**Avis de la mission régionale
d'autorité environnementale
Hauts-de-France
sur le projet de parc éolien
la société « WP France 19 »
sur la commune d'Essômes-sur-Marne (02)
Étude d'impact d'avril 2019 version consolidée en novembre 2021**

n°MRAe 2022-6316

Carte d'implantation des parcs éoliens autour du projet (étude d'impact page 40)

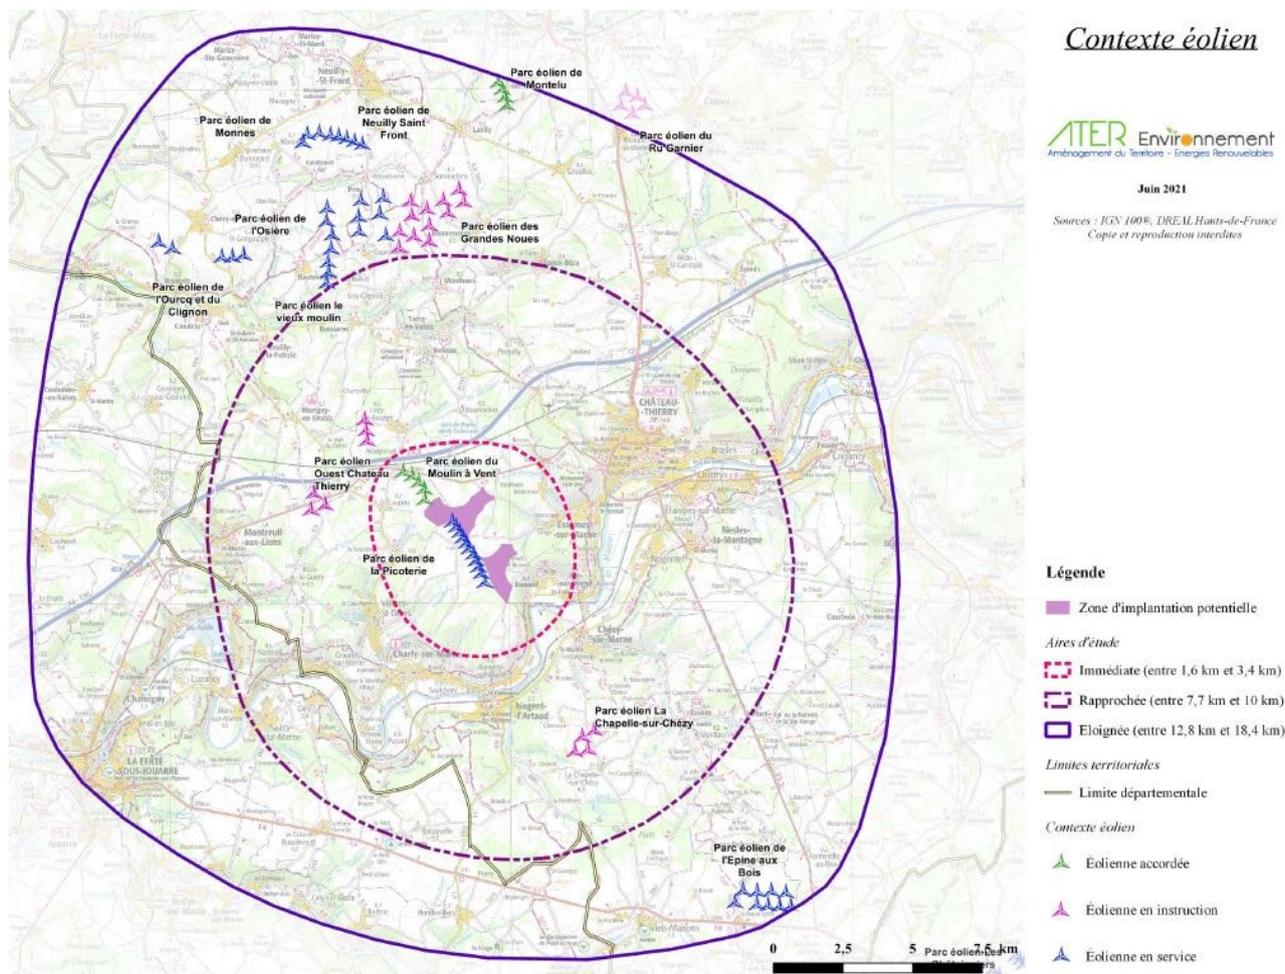
L'analyse des impacts du projet, de par sa proximité des parcs précités, ne peut être conduite indépendamment de celle des parcs voisins, ce qui a été réalisé par l'étude des effets cumulés.

Le projet est localisé dans un contexte où l'éolien est déjà présent avec six parcs construits, deux accordés et trois en instruction sur un périmètre de 15 kilomètres environ autour de la zone d'implantation potentielle (cf page 33 du volet paysager et page 41 de l'étude d'impact).
